SERVICE-INFO

Diferențe de ordin vizual la întinzătorul 533 0086 30

533 0086 30

Fig. 1: Design INA cu două șuruburi
M8x35

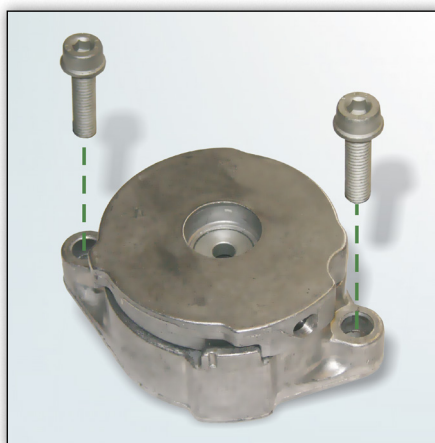
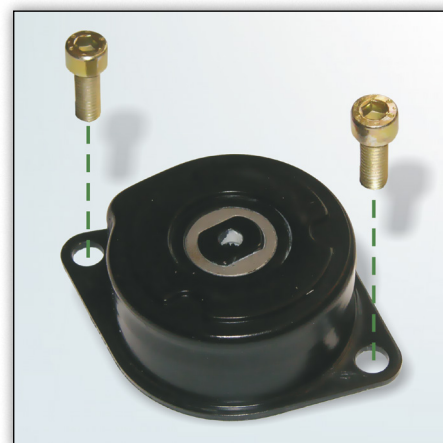
Versiunile indicate pot înlocui întinzătorul
533 0086 30.

Schaeffler Automotive Aftermarket oferă în
prezent versiunea indicată în Fig. 1.

Ambele versiuni respectă cerințele tehnice.

Este obligatorie folosirea șuruburilor
(M8x35) furnizate de către Schaeffler
Automotive Aftermarket datorită grosimii
mai mari a flanșei întinzătorului
533 0086 30 (Fig. 1).
